**Annexe 11 : Avis des institutionnels reçus**

**OBJET : recueil d'avis sur le projet d'aménagement à 2X2 voies  
de la RN 164 dans le secteur de Merdrignac**

Objet : Avis sur le projet d'aménagement de la RN164 au niveau de Merdrignac

1b- Section Ouest variante C - détail croix d'éta loir

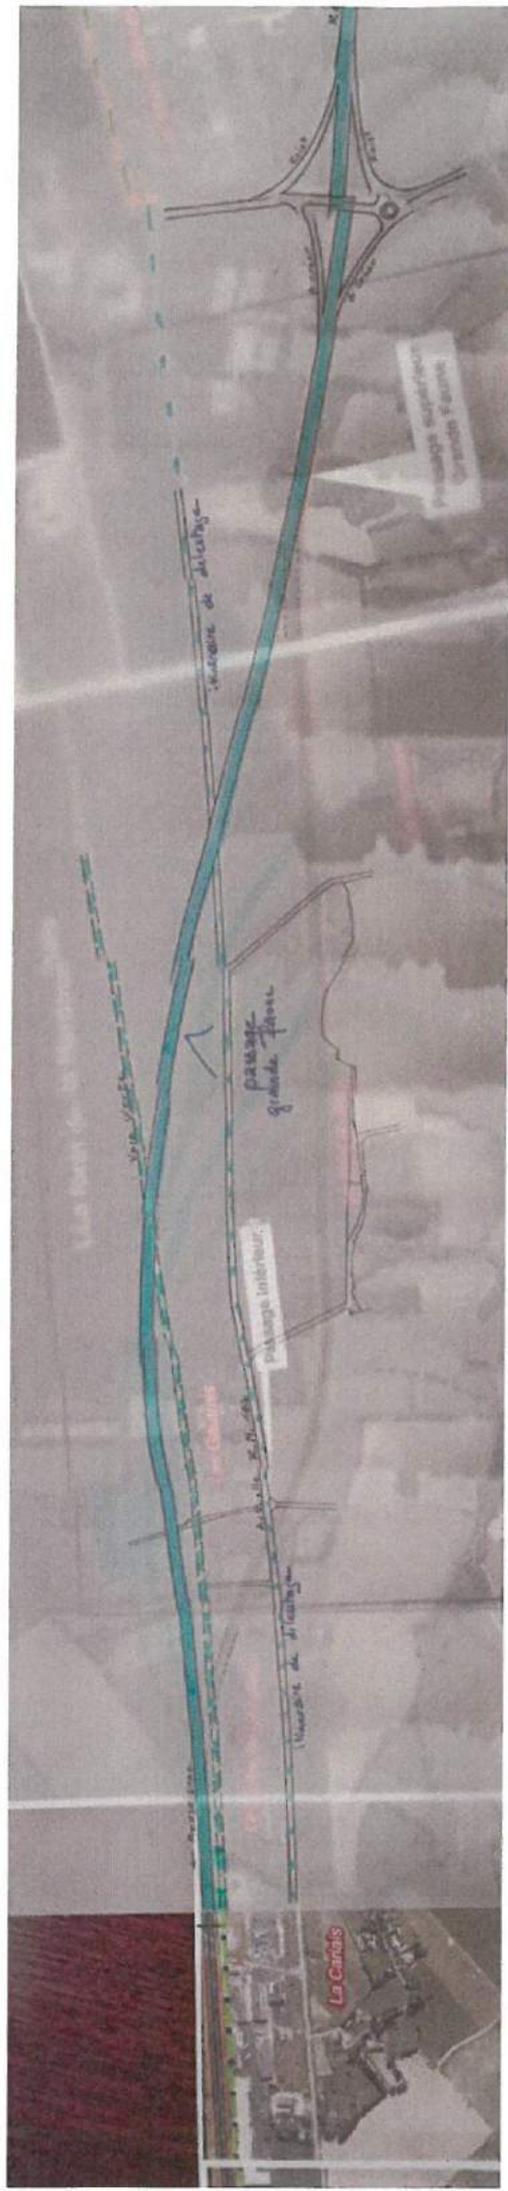
La variante C est retenue avec des modifications proposées. Refus des autres variantes.

- **Les motifs**
  - Activité du garage ainsi que des chambres d'hôtes au château de la Hersonnière.
  - Création d'une zone d'activité future.
  - Projet d'implantation d'une borne de recharge de véhicules électriques.
  - Accès des camions de livraisons vers les villages de St-Guénaël, La Folie, Gologouët et vers St-Vran.
